改善箇所説明図

基準不適合発生箇所

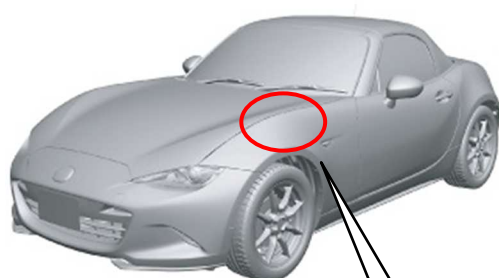
ダイナミック・スタビリティ・
コントロールユニット

ダイナミック・スタビリティ・コントロールユニットにおいて、ヨーレートの特性異常を検知するプログラムが不適切なため、正しく判定できない。そのため、ヨーレートの特性異常が発生しても故障判定できず、TCS※¹/DSC※²作動表示灯が点灯しないおそれがある。

全車両、ダイナミック・スタビリティ・コントロールユニットを対策品に交換する。なお、交換部品の準備に時間を要することから、準備ができ次第、改めて案内する。

識別：車台番号打刻のハイフン後2番目の数字上部に黄ペンを塗布する。
